整理No： 49M-12-002

協力工場 不良品連絡書

仕様番号	G-109772
品名	BB35C-PAA24AA3-522E-DLF
金型番号	MM520
ロットNo	170523-5-M-0001
連絡受理日	2017/12/08
対象数量	40,480個

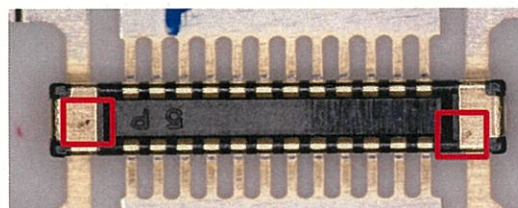
不良内容
製品のタブ天面に汚れ有り

1. 確認内容
写真にて確認致しました。

2. 発生原因
手袋にマジックが付着、それが製品に転写した物と思われる。

4. 流出原因
マジック付けた後、確認していないで次の工程へ納入してしまいました。

3. 発生防止対策
手袋に付いたマジックは、手袋を交換する。
マジックを「ZEBRA」(細)に交換する。(マジック液の付く付いた物と)

5. 流出防止対策
3.と同じ

対策後、180124-5-0-01-02~180130-5-0-01-04の
計4ロットにおいて同不具合無しのため、有効性有りと判断致します。
